КОЛЕСНЫЕ ПАРЫ ДЛЯ ВАГОНОВ МЕТРОПОЛИТЕНА

Изменение № 1 ГОСТ Р 51255—99 Колесные пары для вагонов метрополитена. Общие требования безопасности

Принято и введено в действие Постановлением Госстандарта России от 21.03.2001 № 124-ст

Рисунок 1 — для колесной пары с диаметром шейки 110 мм

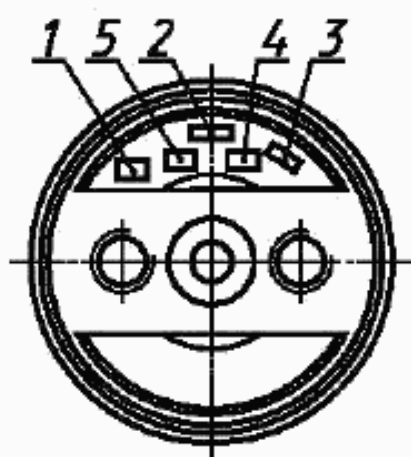
Пункт 4.3 дополнить рисунками — 1, 2 (после последнего абзаца):

1 — знак формирования; 2 — дата формирования; 3 — условный номер предприятия, сформировавшего колесную пару; 4 — приемочное клеймо заказчика; 5 — клеймо ОТК

Рисунок А.5

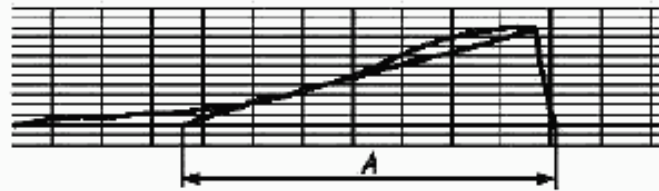
перечисление в) изложить в новой редакции; рисунок А.5 заменить новым:

«в) вогнутость кривой диаграммы при запрессовке колесного центра с удлиненной ступицей или втулки при условии, если проведенная к кривой касательная прямая, соединяющая диаграммы, отсечет отрезок А, не менее:

100 мм — для колесного центра с удлиненной ступицей;

75 мм — для втулки (рисунок А.5)».

Рисунок А.10

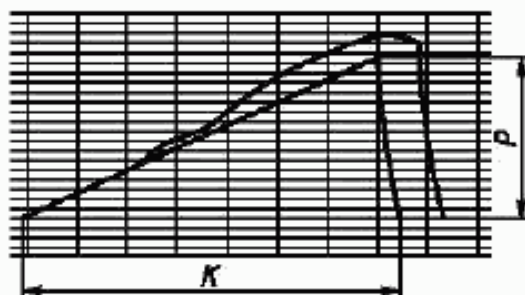
дополнить перечислениями — ж) — и), рисунками — А.9 — А.12:

з) вогнутость кривой диаграммы при запрессовке колес, колесных центров с нормальной ступицей или зубчатых колес при условии, если вся кривая располагается выше прямой, соединяющей начальную точку диаграммы с точкой, расположенной на расстоянии, равном минимально допустимой длине диаграммы K и отсекающей на диаграмме значение запрессовочного усилия P , не менее минимально допустимого (рисунки А.10, А.11);
